改善箇所説明図

左後輪ブレーキホース

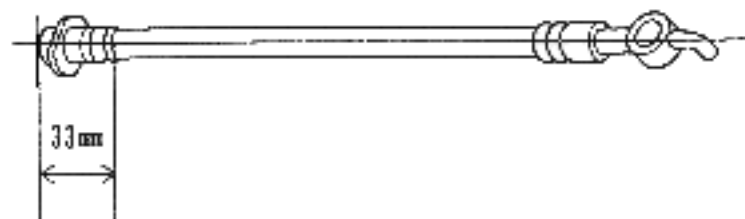
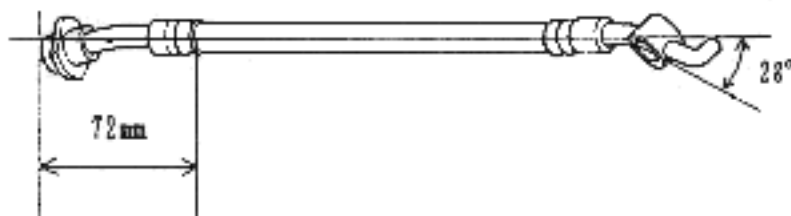
ブレーキホースの組付け位置が不適切なものがあり、
後輪の上下動により当該ホースが燃料タンク取付け
ブラケットと干渉する。

全車両、当該ブレーキホースを対策品と交換する。
